## Avis délibéré de la Mission Régionale d'Autorité environnementale de Nouvelle-Aquitaine sur un projet de parc photovoltaïque au sol au lieu-dit Le Château Margot à Saint-Amant-de-Boixe (16)

n°MRAe 2021APNA122

dossier P-2021-11448

Figure n°3 – Milieux d'intérêt écologique particulier (source : page 9 section 3)

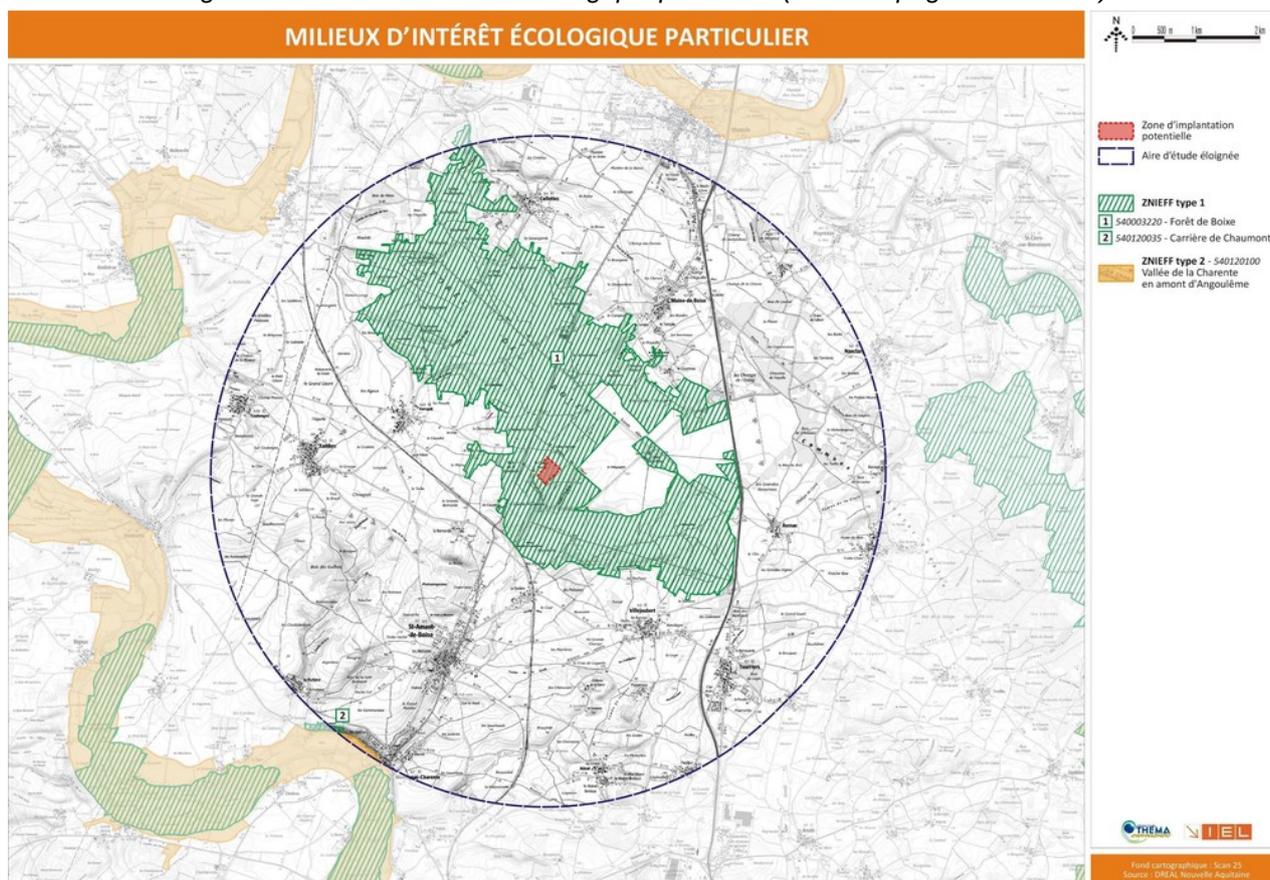
La ZIP est localisée au sein de la ZNIEFF de type I *Forêt de Boixe* (voir illustration figure n°3 ci-avant). Cette ZNIEFF couvre plus de 1 700 ha. Elle est caractérisée par la richesse floristique des ourlets calcicoles et des boisements thermophiles qui la composent et qui accueillent un important cortège de rapaces et de passereaux forestiers nicheurs.

Figure n°5 – Synthèse des enjeux des milieux et de la flore (source : page 24 section 3)

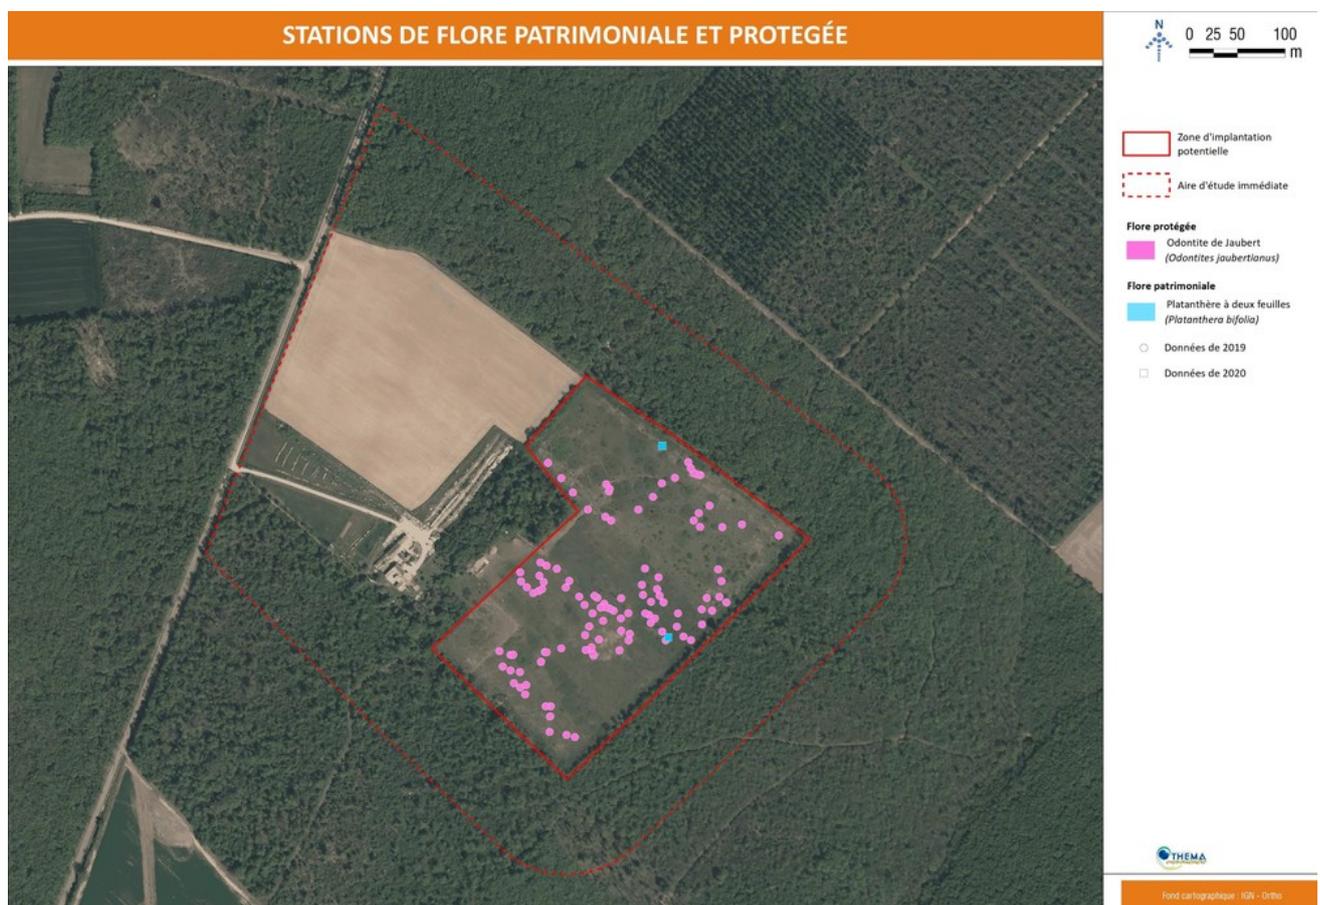
La MRAe relève que l'établissement de l'état initial relatif à l'Odontite de Jaubert s'est limité à l'identification des pieds et stations au niveau de la ZIP, sans prendre en compte aucun élément concernant l'écologie de cette espèce. La MRAe rappelle à ce sujet que l'Odontite de Jaubert est une espèce annuelle et que cette espèce est susceptible d'émerger différemment en fonction des années. La MRAe souligne ainsi que l'élaboration d'un état initial pertinent pour cette espèce nécessite de s'intéresser aux habitats qui lui sont favorables, au-delà des pieds et stations recensés l'année des inventaires de terrain.

La MRAe constate par ailleurs que les stations d'Odontite de Jaubert sont réparties sur une grande partie de la ZIP. Des niveaux d'enjeux modéré ou faible ou très faible ont été retenus pour les habitats correspondant, malgré le fort caractère patrimonial de cette espèce, développé ci-avant.

**La MRAe demande de poursuivre l'établissement de l'état initial de l'Odontite de Jaubert, en prenant en compte l'écologie de cette espèce. Elle recommande également de mieux revoir, en les justifiant, les niveaux d'enjeu retenus pour les habitats, en particulier au regard de la présence de stations d'Odontite de Jaubert sur une grande partie de la ZIP, du fort caractère patrimonial de cette espèce et de son cycle biologique.**

La MRAe relève que la carte présentant la synthèse des enjeux floristiques et faunistiques (page 48 section 3) est identique à celle présentant la synthèse des enjeux faunistiques (page 46 section 3) et ne semble donc pas prendre en compte les enjeux floristiques. Les friches herbacées, habitats favorables à l'Odontite de Jaubert, notamment, pour lesquels un enjeu floristique modéré avait été relevé, apparaissent de manière incohérente avec un enjeu faible sur cette carte de synthèse.

**La MRAe demande de reprendre la carte présentant la synthèse des enjeux floristiques et faunistiques en intégrant les enjeux floristiques, après actualisation de l'état initial de l'Odontite de Jaubert.**
